整理番号		サービスキャンペーン開始日	平成 29 年 9 月 12 日
不具合の内容	<ul style="list-style-type: none"> <li>① 後退時における速度の上限が時速 60km で設定されているため、悪路等において最高速度まで達した状態で後退し障害物と接触した場合、サスペンションを損傷する可能性がある。</li> <li>② オーディオアンプのコネクターの一部配線の配策が間違っているため、オーディオシステムの音声出力を車両後方に移動した時に、低音が出力されずに音質が低下する。</li> <li>③ 電子制御スタビライザーの制御を行うスーパーキャパシタの制御プログラムが不適切なため、不定期にプログラムが機能しなくなる。このため、エンジン始動時に電子制御スタビライザーの警告灯が点灯し、電子制御スタビライザー用スーパーキャパシタが作動しなくなり、電子制御スタビライザーの機能が停止することがある。</li> <li>④ 左後輪ホイールアーチライナーに誤った処理が施された部品が取り付けられ、排水口が部分的に塞がれているため、サンルーフの各コーナーに取り付けられているドレンチューブの左後方の排出が正しく行われず、ルーフライニング内側に水が浸入する場合がある。</li> <li>⑤ マルチメディアインターフェースの制御プログラムが不適切なため、ETCカードが挿入されていない状態でエンジンを停止しイグニッションスイッチをオフにした場合、ETCカードが挿入されている旨のメッセージが、誤ってマルチメディア画面上に表示され、同音声メッセージが流れる。</li> <li>⑥ フロントバンパー上のクロームメッキグリルに取り付けられている2箇所のパークエイドセンサーにおいて、パークエイドセンサー取り付け部のグリルの加工が不適切なため、実際に障害物が無い場所で警告音が誤作動することがある。</li> <li>⑦ インストルメントパネル制御プログラムが不適切なため、ドライバーインストルメントパネルに表示されるテキストメッセージの日本語翻訳のテキストが適切に表示されない場合がある。また、同箇所に表示される電話メニューにおいて、お気に入りリストが表示されない。</li> </ul>

車名	型式	通称名	サービスキャンペーン対象車の車台番号（シリアル番号）の範囲及び製作期間	サービスキャンペーン対象車の台数	備考
ベントレー	ABA-BADDB	ベンテイガ W12	SJAAB14V0HC011148～ SJAAB14V3HC014934 平成 27 年 12 月 22 日～ 平成 28 年 9 月 28 日	72 台	①6 台 ②4 台 ③52 台 ④67 台 ⑤9 台 ⑥7 台 ⑦17 台
	(計 1 型式)	(計 1 車種)	製作期間の全体の範囲 平成 2

## ②改善箇所説明図

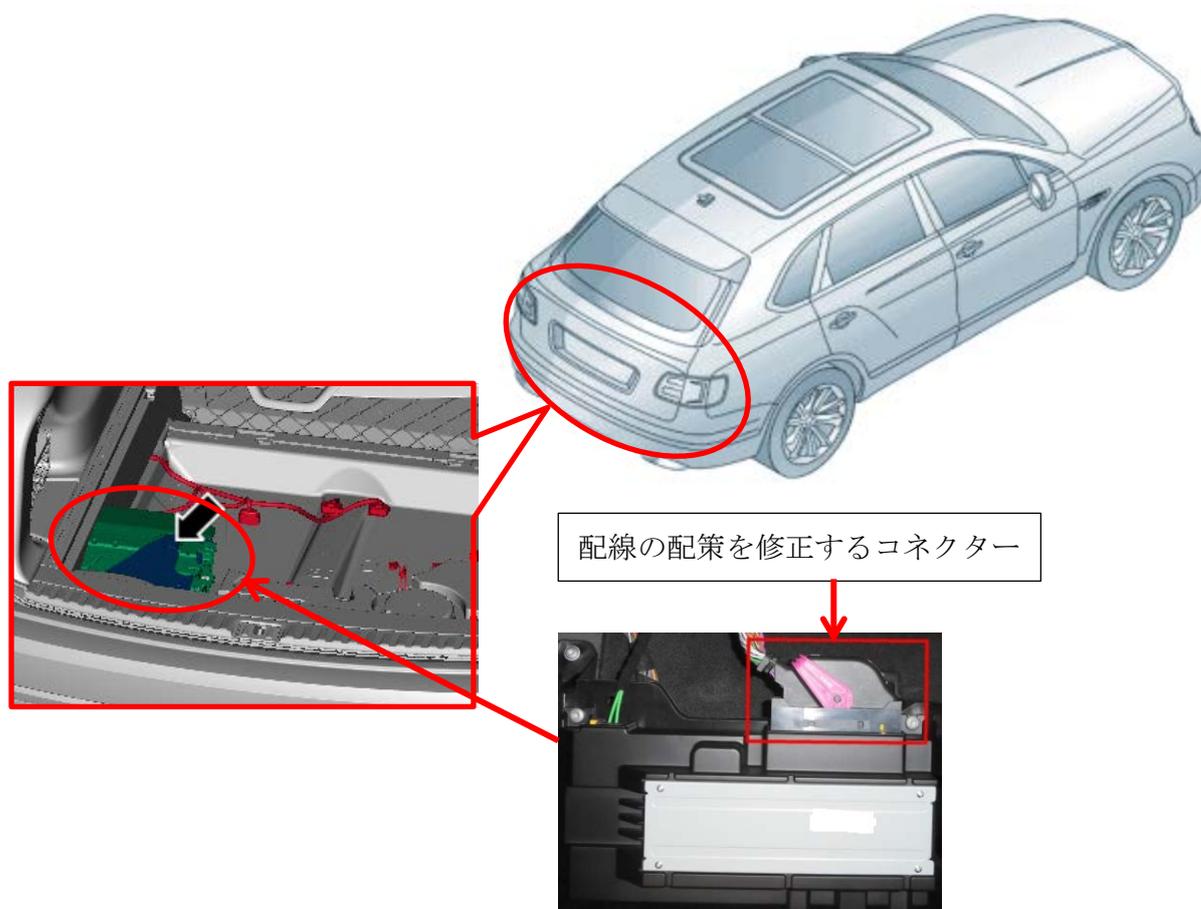
後退時における速度の上限が時速60kmで設定されているため、悪路等において最高速度まで達した状態で後退し障害物と接触した場合、サスペンションを損傷する可能性がある。

ABS制御コンピューターのプログラムを修正し、後退時の最高速度の設定を時速60kmから30kmに変更する。

### ③改善箇所説明図

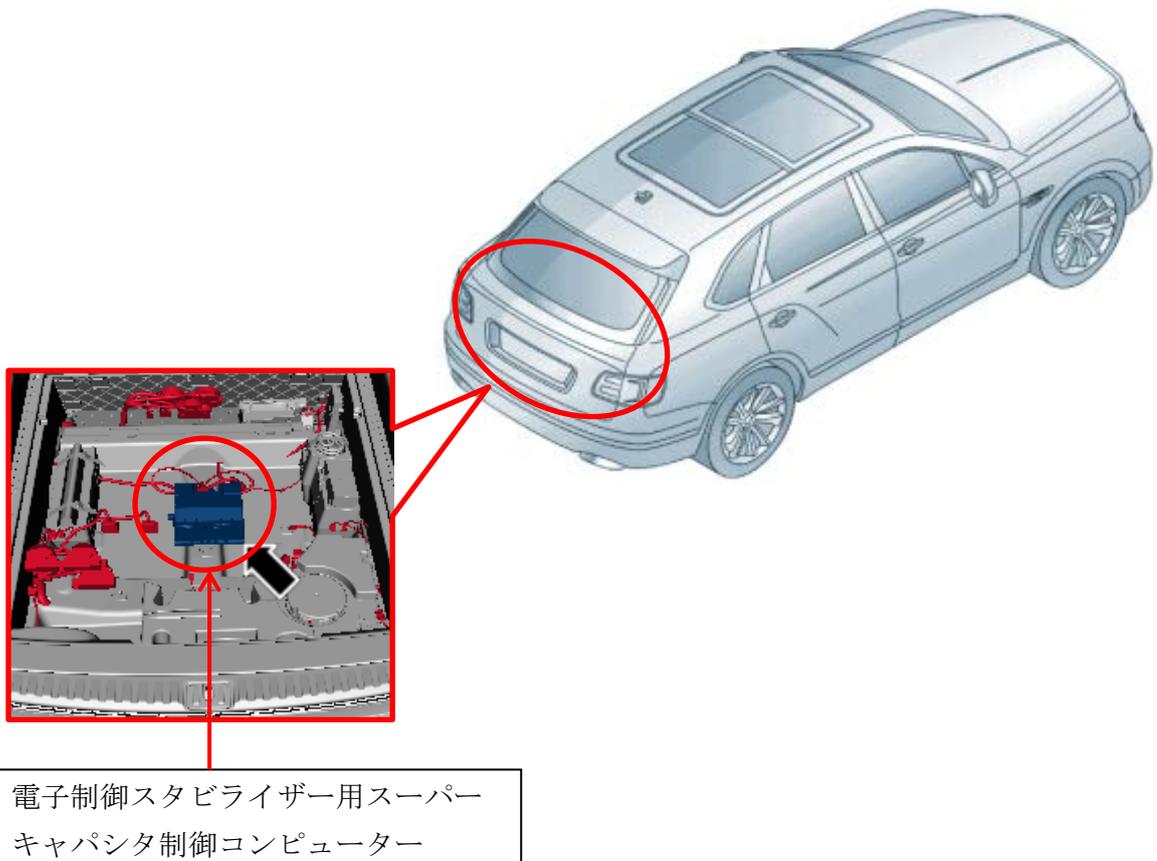
オーディオアンプのコネクタの一部配線の配策が間違っているため、オーディオシステムの音声出力を車両後方に移動した時に、低音が出力されずに音質が低下する。

間違って配策された配線を修正する。

## ⑤改善箇所説明図

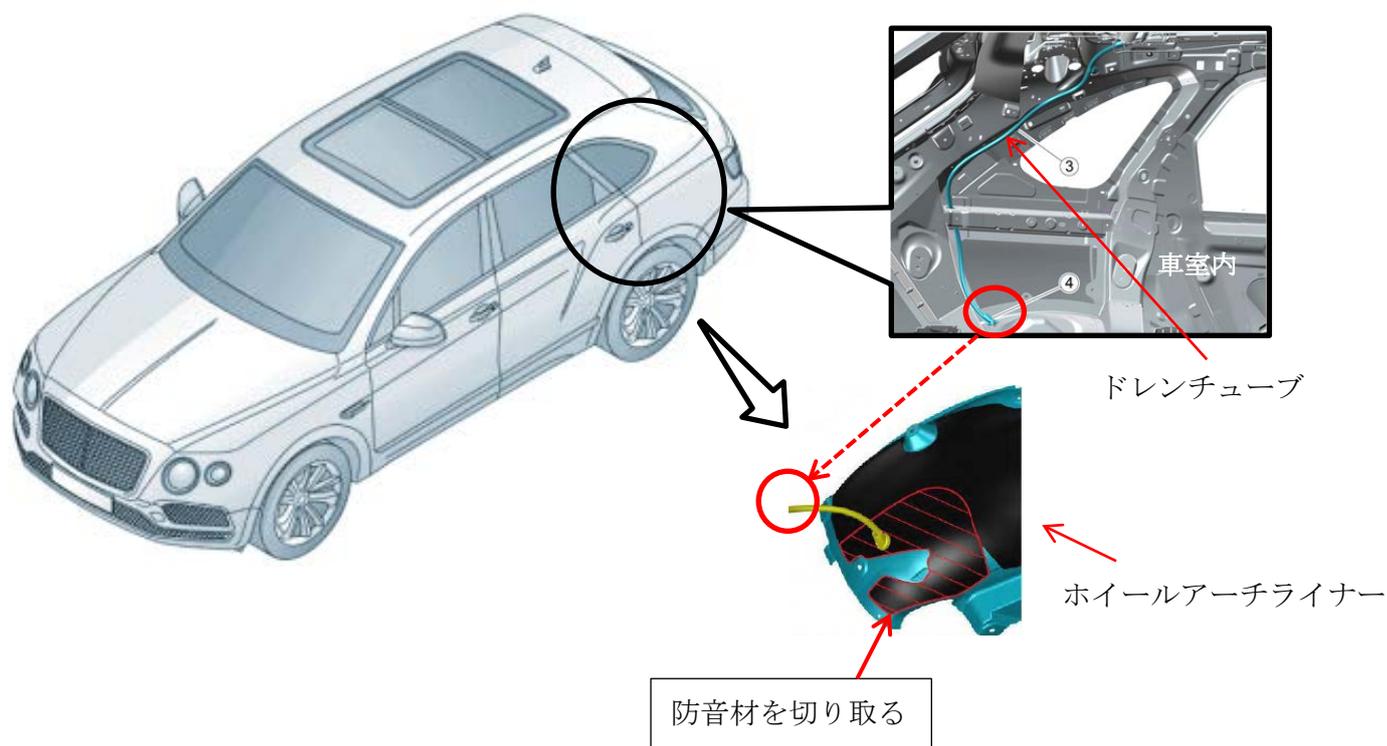
電子制御スタビライザーの制御を行うスーパーキャパシタの制御プログラムが不適切なため、不定期にプログラムが機能しなくなる。このため、エンジン始動時に電子制御スタビライザーの警告灯が点灯し、電子制御スタビライザー用スーパーキャパシタが作動しなくなり、電子制御スタビライザーの機能が停止することがある。

スーパーキャパシタの制御プログラムを修正する。

## ⑥改善箇所説明図

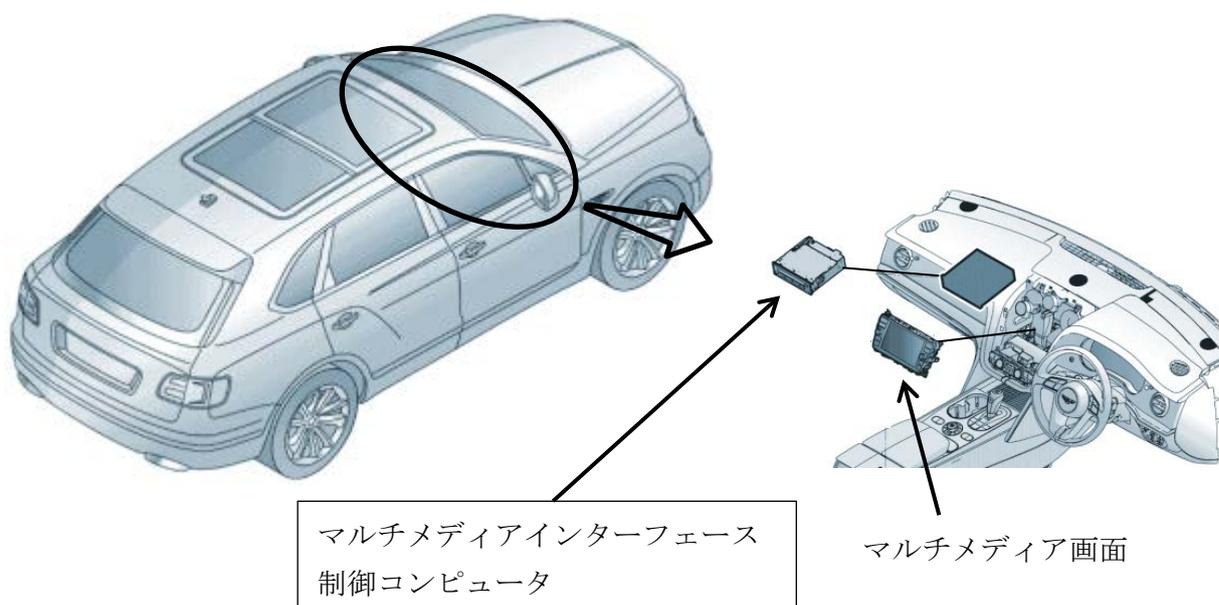
左後輪ホイールアーチライナーに誤った処理が施された部品が取り付けられ、排水口が部分的に塞がれているため、サンルーフの各コーナーに取り付けられているドレンチューブの左後方の排出が正しく行われず、ルーフライニング内側に水が浸入する場合があります。

ドレンチューブ排出側の穴が完全に露出するように、左後輪ホイールアーチライナーの防音材を一部切り取る。

## ⑦改善箇所説明図

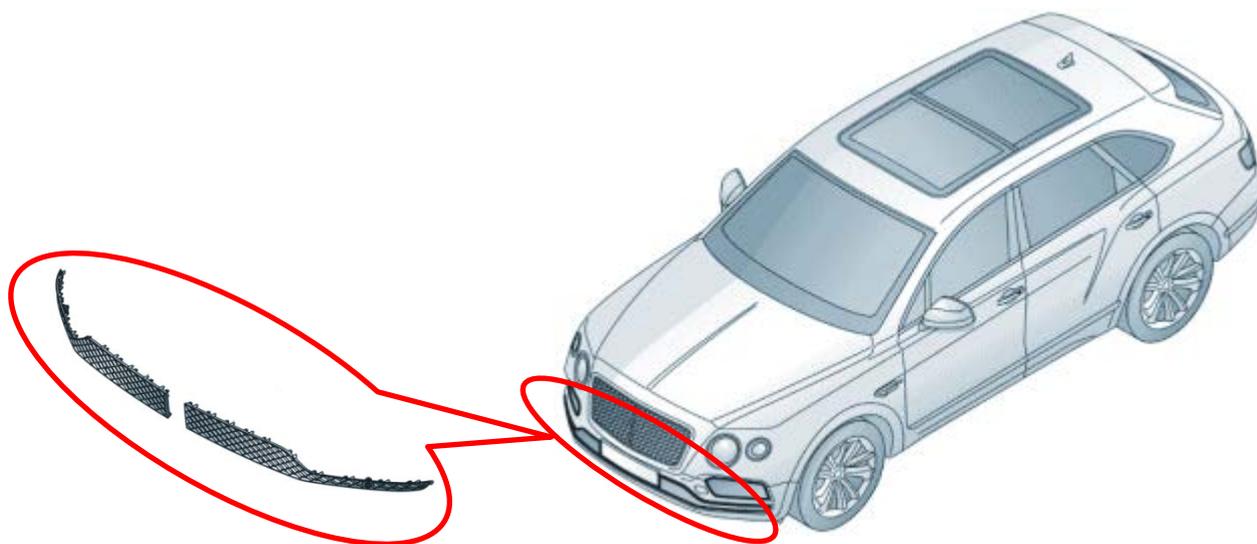
マルチメディアインターフェースの制御プログラムが不適切なため、ETCカードが挿入されていない状態でエンジンを停止しイグニッションスイッチをオフにした場合、ETCカードが挿入されている旨のメッセージが、誤ってマルチメディア画面上に表示され、同音声メッセージが流れる。

マルチメディアインターフェースのプログラムを修正する。

## ⑧改善箇所説明図

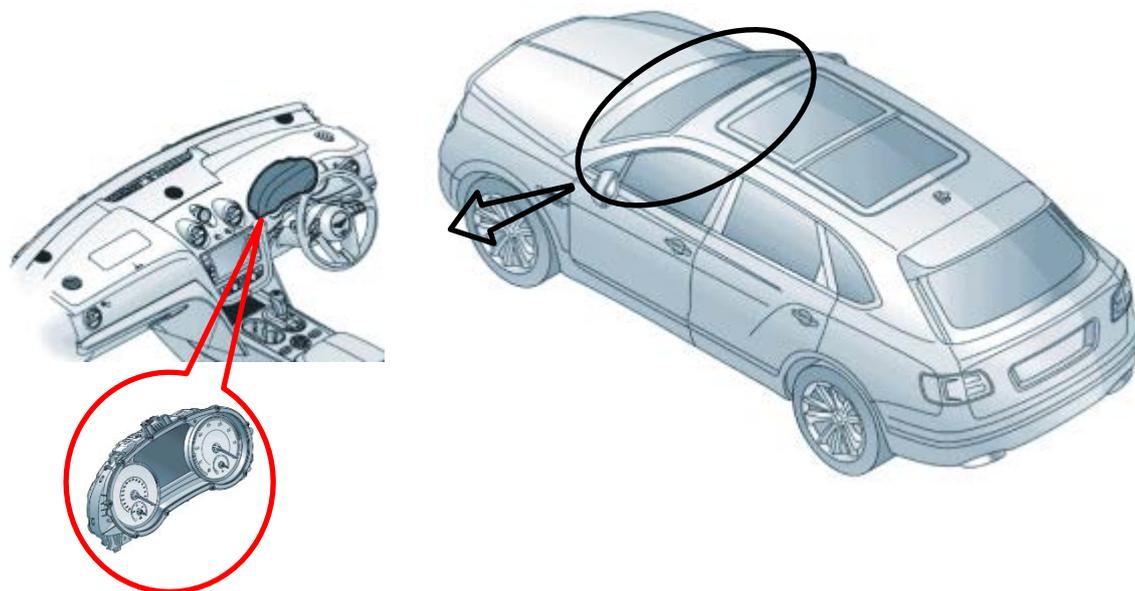
フロントバンパー上のクロームメッキグリルに取り付けられている2箇所のパークエイドセンサーにおいて、パークエイドセンサー取り付け部のグリルの加工が不適切なため、実際に障害物が無い場所で警告音が誤作動することがある。

フロントバンパーに装着されているクロームメッキグリルを適切に加工された改良品と交換する。
